**RÉPONSES D'HYDRO-QUÉBEC
DANS SES ACTIVITÉS DE DISTRIBUTION D'ÉLECTRICITÉ
À LA DEMANDE DE RENSEIGNEMENTS N° 1
DE LA FCEI**

Demande d'approbation du Plan d'approvisionnement 2020-2029

DOSSIER R-4110-2019

**TABLEAU R-3.2.1 :
ÉTUDE COMPARATIVE DES SCÉNARIOS S-3 ET S-1 (STATU QUO)**

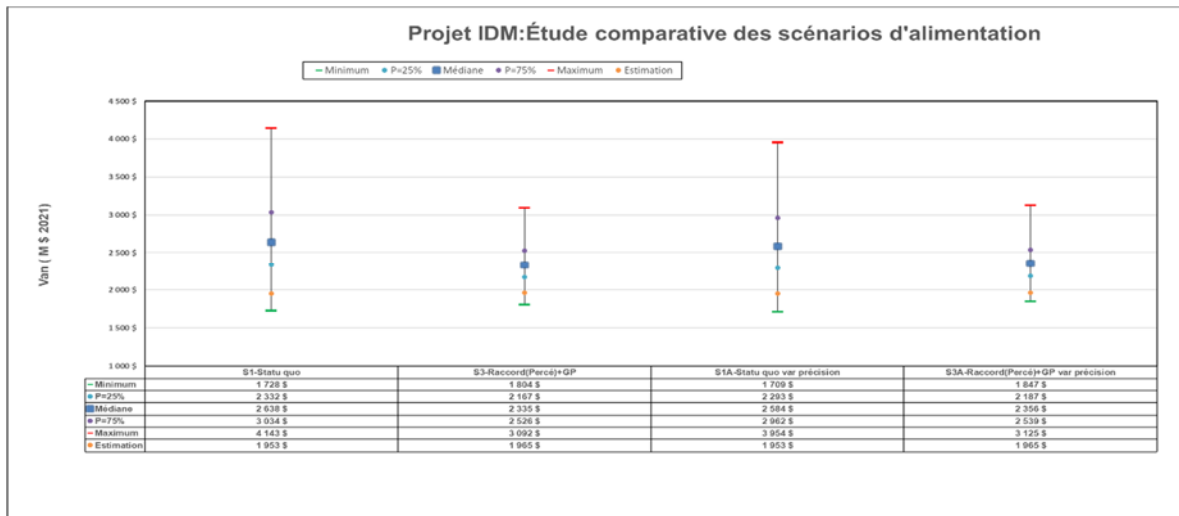
3.2.1 Le cas échéant, veuillez expliquer pourquoi la variation de la quantité d'énergie provenant du réseau intégré est différente de celle utilisée pour les autres scénarios qui semblent tous basés sur une variation minimale de -5 % et une variation maximale de 20 %.

5 **Le Distributeur reconnaît qu'il aurait été pertinent de considérer une variation**
6 **de la quantité d'achat d'électricité selon les mêmes bases (-5 % / +20 %) que**
7 **celles des combustibles (GNL-R, mazout et diesel). Le Distributeur reconnaît**
8 **également que l'hypothèse -40 % / +10 % sur le prix d'achat de l'électricité**
9 **sous-entend que celui-ci a été surestimé.**

10 **Afin de se rassurer sur le classement sur la base économique des scénarios**
11 **S-1 et S-3, le Distributeur a réalisé une étude de sensibilité en considérant les**
12 **mêmes bases pour les deux scénarios.**

13 **Pour réaliser cette analyse de sensibilité, les variations min et max sur les**
14 **quantités de mazout et de diesel ont été mises à 0 et, pour les variations**
15 **associées à l'achat d'électricité-réseau intégré, à ±20 %. Le Distributeur a**
16 **procédé ainsi, car l'introduction d'une nouvelle variable à la simulation**
17 **Monte Carlo pour modéliser la variation de -5 % / +20 % sur les quantités**
18 **d'achat d'électricité aurait été plus complexe et plus longue à réaliser.**

19 **Les résultats présentés au tableau R-3.2.1 montrent que l'écart entre les**
20 **scénarios S-1 et S-3 est réduit mais demeure favorable pour le scénario S-3.**
